改善箇所説明図

小型トラックの助手席用エアバッグのインフレータ（膨張装置）において、ガス発生剤の吸湿防止が不十分なため、温度および湿度変化の繰り返しによりガス発生剤が劣化することがある。このため、エアバッグ展開時にインフレータ容器が破損するおそれがある。

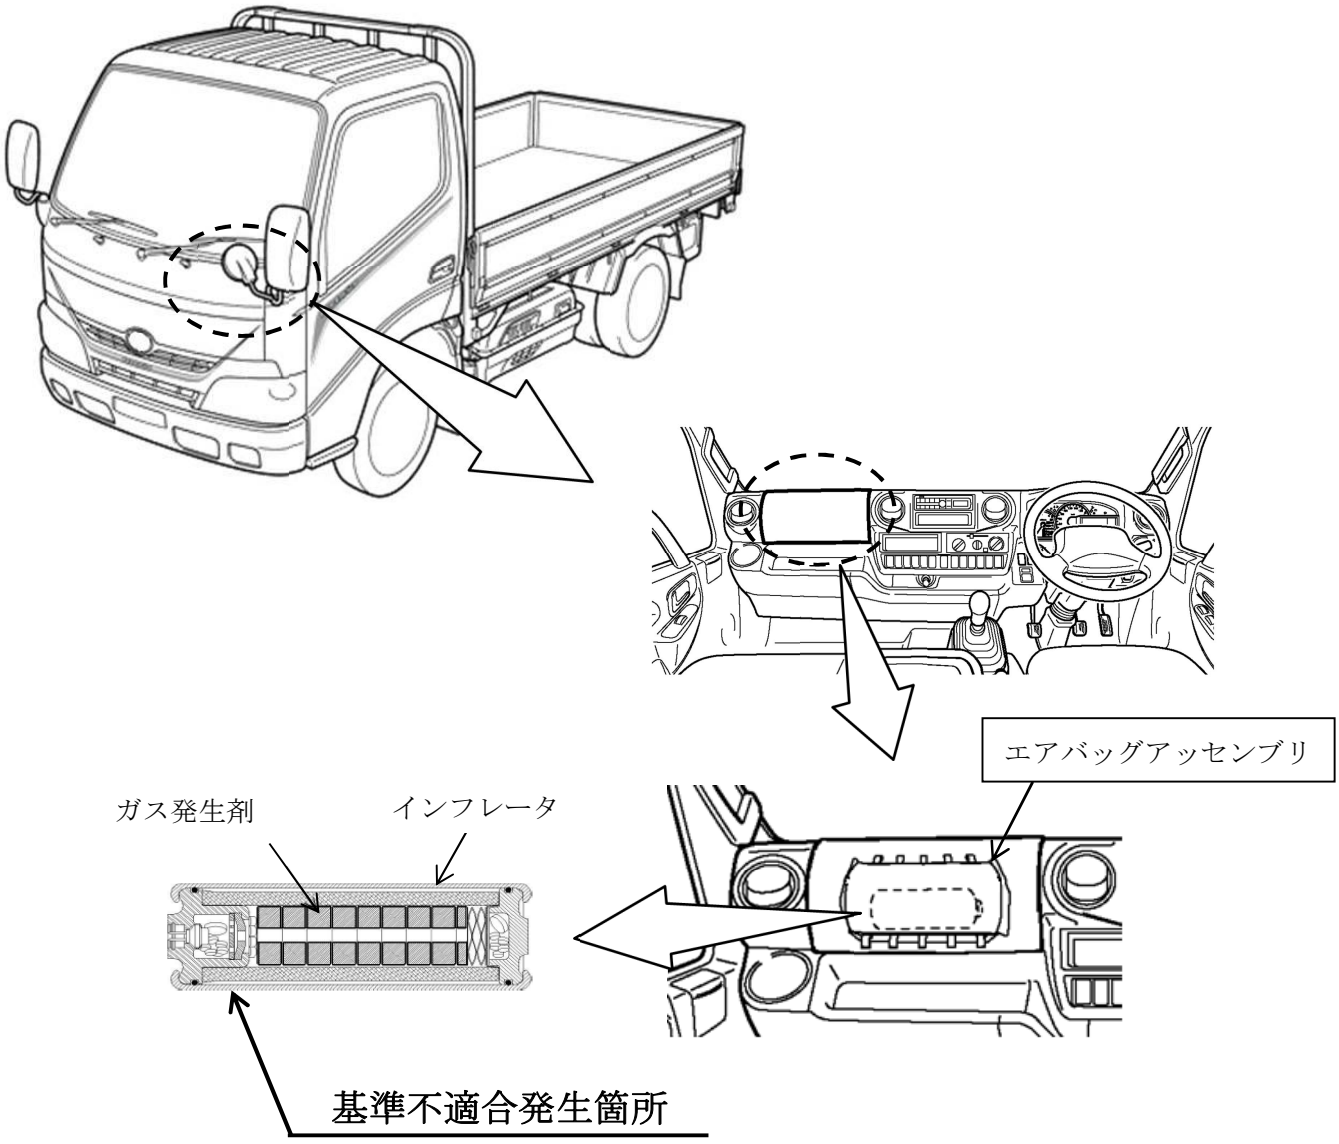
注：□は交換する部品を示す。

全車両、エアバッグアッセンブリを代替品と交換する。
